**AVIS RELATIF À LA PROTECTION
CONTRE LES EVENTUELS EFFETS NOCIFS ET NUISANCES
PROVOQUÉS PAR LES RAYONNEMENTS NON IONISANTS
GÉNÉRÉS PAR DES ANTENNES ÉMETTRICES STATIONNAIRES**

Commune : HAM-SUR-HEURE-NALINNES

Exploitant : TELENET GROUP

Rapport n° 3897 / 2024

Figure 1 : Vue en plan des lieux de séjour et des points de contrôle

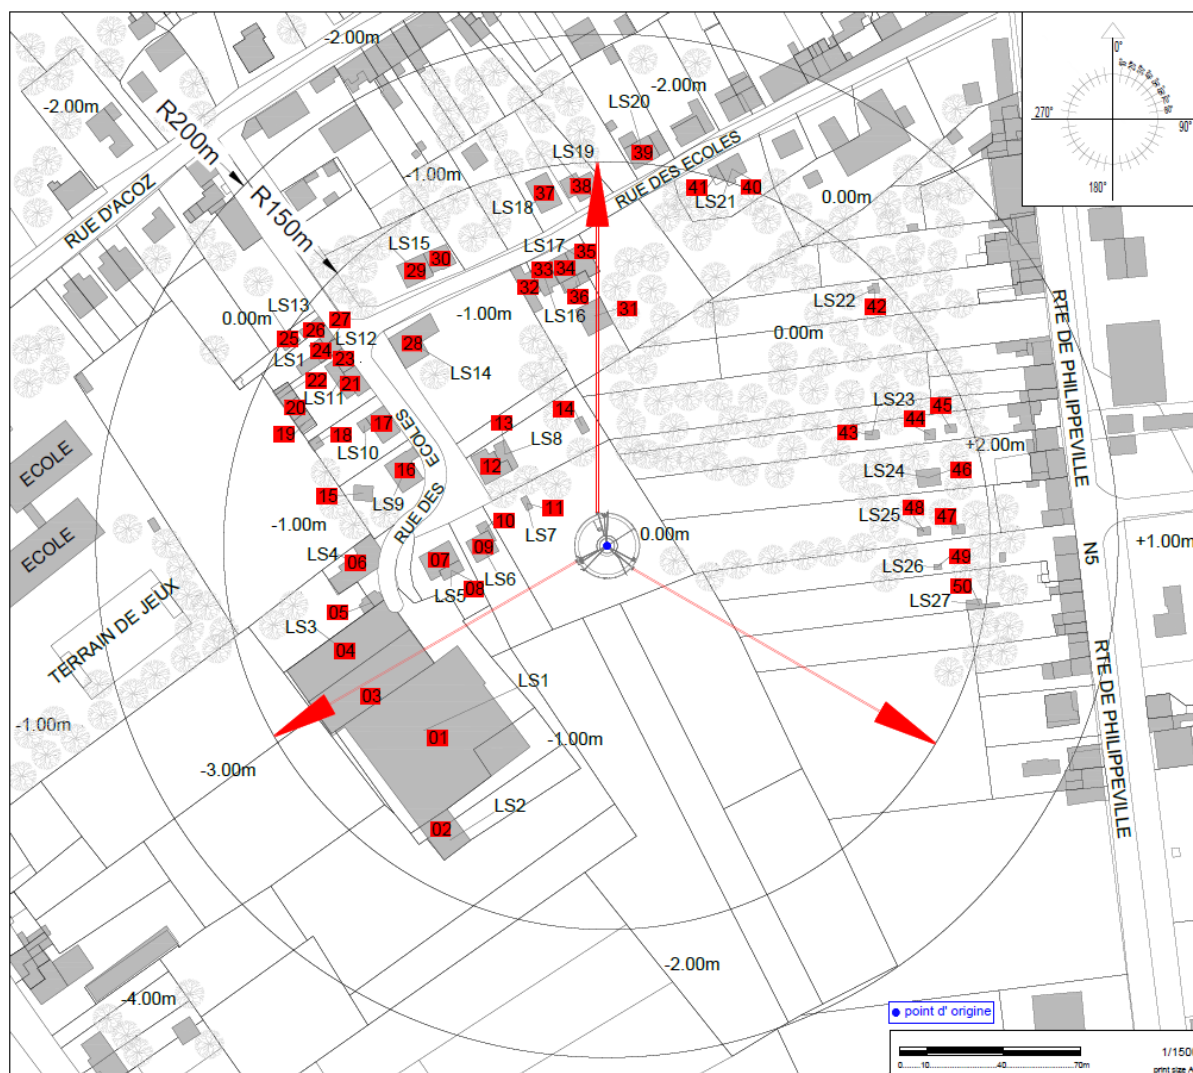
Les fréquences d'émission, la puissance rayonnée par chacune des antennes et leur gain permettent de déterminer le rayon de la zone à analyser. Tout dépassement de la limite par installation est exclu en dehors de cette zone. Le tableau 2 reprend les 35 LS² pour lesquels l'indice d'exposition est le plus élevé. Les différentes colonnes indiquent :

- le numéro du point de contrôle repris sur un des plans de la figure 1;
- le numéro du LS dans lequel se trouve le point de contrôle de la 1^{ère} colonne ;
- l'atténuation d'obstacle prise en compte pour le calcul de l'indice d'exposition dans le LS ;
- le résultat du calcul de l'indice d'exposition.

En ce qui concerne les antennes de l'installation mentionnées dans le tableau 1, la distance maximale à laquelle la limite pourrait être atteinte, à l'extérieur, est égale à 144,0 m. S'il n'y a pas de LS à une distance inférieure, les antennes respectent forcément la limite d'immission.

Dans le cas des LS situés à l'intérieur des bâtiments, une atténuation d'obstacle est prise en compte et il en résulte que la distance maximale à laquelle la limite pourrait être atteinte se réduit à 101,9 m.

Figure 2 : Vue en plan des installations d'antennes dans un rayon de 300 mètres autour de l'installation faisant l'objet de la demande d'avis

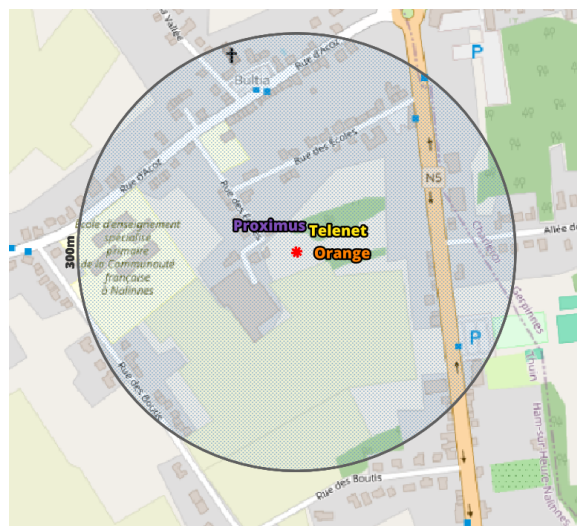
- il y a au plus 4 installations d'antennes émettrices stationnaires présentes dans la zone d'évaluation de 300 mètres de rayon représentée dans la figure 2, y inclus l'installation référencée dans le paragraphe 2 : la limite cumulative définie à l'article 4, §2 du décret est nécessairement respectée dans les lieux de séjour à l'intérieur de la zone d'évaluation de 300 mètres de rayon ;

- b) il y a exactement 5 installations d'antennes émettrices stationnaires présentes dans la zone d'évaluation de 300 mètres de rayon représentée dans la figure 2, y inclus l'installation référencée dans le paragraphe 2 et il existe, pour 3 ou 4 de ces installations, un avis attestant le respect de la limite abrogée de 3 V/m : la limite cumulative définie à l'article 4, §2 du décret est nécessairement respectée dans les lieux de séjour à l'intérieur de la zone d'évaluation de 300 mètres de rayon ;

- c) dans tous les autres cas, il a été vérifié que la limite cumulative définie à l'article 4, §2 du décret n'est pas dépassée dans les lieux de séjour sur base du nombre d'installations localisées dans la zone d'évaluation de 300 mètres de rayon représentée dans la figure 2, de leur localisation ainsi que des données inscrites dans la figure 1 et au paragraphe 4 du présent avis et dans les avis attestant le respect de la limite par installation ou de la limite abrogée de 3 V/m relatifs aux autres installations reprises dans la figure 2.

Compte tenu des considérations ci-dessus, il apparaît que l'intensité du rayonnement électromagnétique généré, dans les lieux de séjour situés dans un rayon de 300 mètres autour de l'installation référencée dans le paragraphe 2, par l'ensemble des antennes émettrices stationnaires de l'ensemble des exploitants du même site d'antennes émettrices stationnaires respecte la limite fixée à l'article 4, § 2 du décret.
